提出年月日	令和2年9月7日	R13
日本原燃株式会社

M O X 燃 料 加 工 施 設 に お け る
新 規 制 基 準 に 対 す る 適 合 性

安全審査 整理資料

廃棄施設の容量等の変更

第3. 2-3図 排気口及び排水口の位置

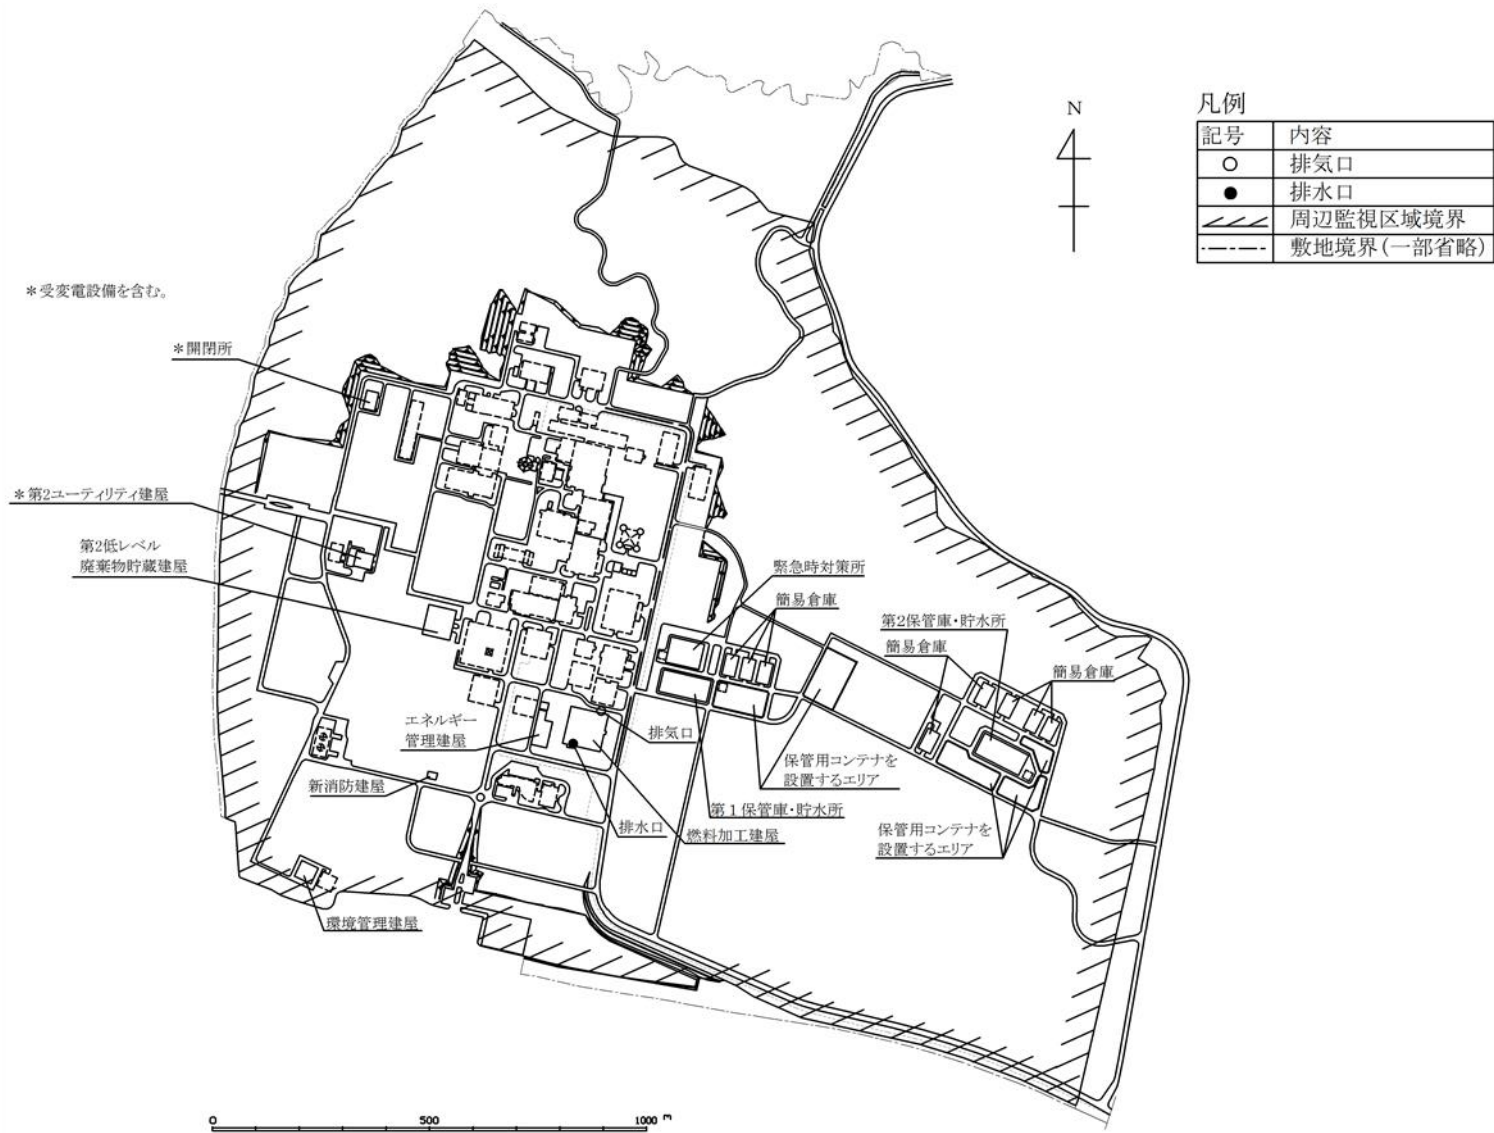
※ [] については既許可申請書からの変更箇所（記載の適正化部分を除く）を示す。
